TRANS/WP.29/2004/6  
16 December 2003

**ПРЕДЛОЖЕНИЕ ПО ПРОЕКТУ ДОПОЛНЕНИЯ 4 К ПРАВИЛАМ № 65**

(Специальные предупреждающие огни)

Передано Рабочей группой по вопросам освещения и световой сигнализации (GRE)

Примеры знаков официального утверждения изменить следующим образом:

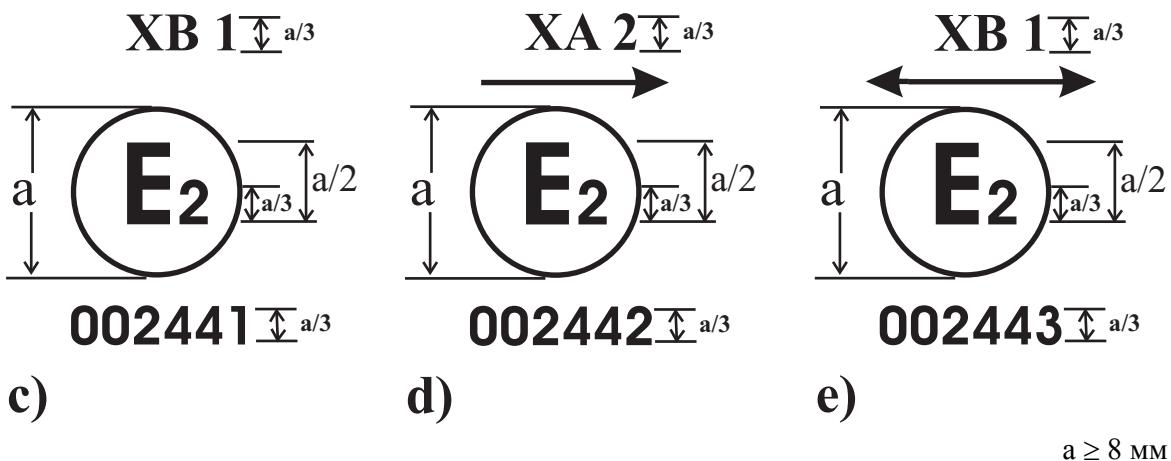
Приведенный выше знак официального утверждения, проставленный:

- a) на специальном предупреждающем огне, указывает, что этот огонь был официально утвержден в Нидерландах (E4) под номером официального утверждения 002439. Этот номер официального утверждения свидетельствует о том, что официальное утверждение было предоставлено в соответствии с требованиями Правил в их

первоначальном виде и что речь идет о синем вращающемся или неподвижном проблесковом специальном предупреждающем огне класса 1 (TB 1);

- b) на направленном проблесковом огне, указывает, что этот огонь был официально утвержден в Нидерландах (E4) под номером официального утверждения 002440. Этот номер официального утверждения свидетельствует о том, что официальное утверждение было предоставлено в соответствии с требованиями Правил в их первоначальном виде и что речь идет об автожелтом вращающемся или неподвижном проблесковом специальном предупреждающем огне класса 2 (TA 2);

- c) на направленном проблесковом огне, указывает, что этот огонь был официально утвержден во Франции (E2) под номером официального утверждения 002441. Этот номер официального утверждения свидетельствует о том, что официальное утверждение было предоставлено в соответствии с требованиями Правил в их первоначальном виде и что речь идет о синем направленном проблесковом огне класса 1 (XB 1);

(Маркировка без стрелки указывает, что огонь обладает узкоугольным воздействием.)

- d) на направленном проблесковом огне, указывает, что этот огонь был официально утвержден во Франции (E2) под номером официального утверждения 002442. Этот номер официального утверждения свидетельствует о том, что официальное утверждение было предоставлено в соответствии с требованиями Правил в первоначальном виде и что речь идет об автожелтом направленном проблесковом огне класса 2 (XA 2);

стрелка указывает, что данный огонь обладает широкоугольным воздействием со стороны, обозначенной направлением стрелки, которое указывает также сторону транспортного средства, на которой должно устанавливаться устройство;

- e) на направленном проблесковом огне, указывает, что этот огонь был официально утвержден во Франции (E2) под номером официального утверждения 002443. Номер официального утверждения свидетельствует о том, что официальное утверждение было предоставлено в соответствии с требованиями Правил в их первоначальном виде и что речь идет о синем направленном проблесковом огне класса 1 (XB 1);  
двуухсторонняя стрелка указывает, что данный огонь обладает широкоугольным воздействием с обеих сторон, а это свидетельствует также о том, что данный огонь может устанавливаться с обеих сторон транспортного средства;
- f) Модули источника света

7.3.1 Таблица стандартного распределения света для специального предупреждающего проблескового огня (категория X)

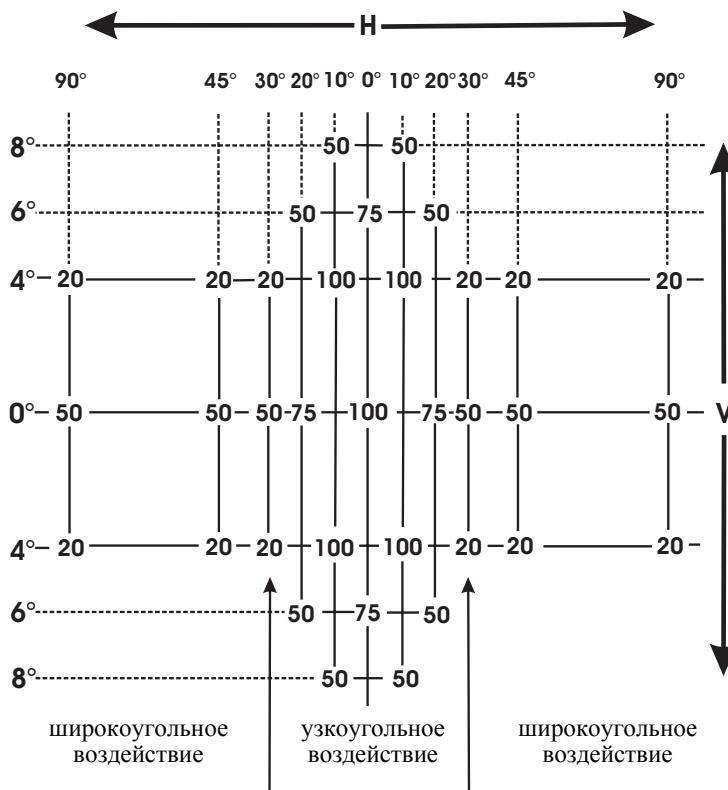
- 7.2.1 В случае устройства специального предупреждающего огня, которое включает более одного отдельного компонента, размещение в пространстве при установке на транспортном средстве представляется приемлемым, если частичное распределение света каждого из отдельных компонентов совмещается с каждым соседним частичным распределением света в диапазоне горизонтального угла  $360^\circ$  и в диапазоне вертикального угла, указанного для соответствующей категории, в положении, соответствующем расстоянию 20 м от транспортного средства на вертикальной плоскости, перпендикулярной продольной оси транспортного средства и находящейся на равном расстоянии между элементами огня с одной стороны транспортного средства.
- 7.3. Эффективная сила света на исходной оси для направленного проблескового огня (категория X) должна соответствовать значениям, указанным в приведенной ниже таблице:

Категория X	$H = 0^\circ$ $V = 0^\circ$	Цвет		
		синий	автоожелтый	
		днем	ночью	
Минимальное значение эффективной силы света $I_e$ на исходной оси		200	400	
Максимальное значение эффективной силы света $J_e$	внутри $H = \pm 10^\circ$ $V = \pm 4^\circ$	3000	1500	
	внутри $H = \pm 20^\circ$ $V = \pm 8^\circ$	1500	600	
	за пределами указанных выше зон	1000	1000	
		300	300

Минимальный диапазон горизонтального угла категории "узкоугольного воздействия" составляет от  $30^\circ$  влево до  $30^\circ$  вправо, а категории "широкоугольного воздействия" - от  $90^\circ$  в направлении от транспортного средства до  $30^\circ$  в направлении внутрь транспортного средства.

- 7.3.1.1 Направление  $H = 0^\circ$  и  $V = 0^\circ$  соответствует исходной оси. (На транспортном средстве оно является горизонтальным, параллельным средней продольной плоскости транспортного средства и ориентированным в направлении, требующемся для обеспечения видимости.) Оно проходит через исходный центр. В таблице указаны значения минимальной силы света для различных направлений измерения в качестве процентной доли требующегося минимума на оси каждого огня (в направлении  $H = 0^\circ$  и  $V = 0^\circ$ ).
- 7.3.1.2 В поле распределения света, которое в пункте 7.3.1 схематически изображено в качестве решетки, оптическое изображение должно быть в основном однородным, т.е. сила света в каждом направлении, соответствующем наименьшему из минимальных значений, обозначается на линиях решетки, соответствующих данному направлению, в качестве процентной доли".
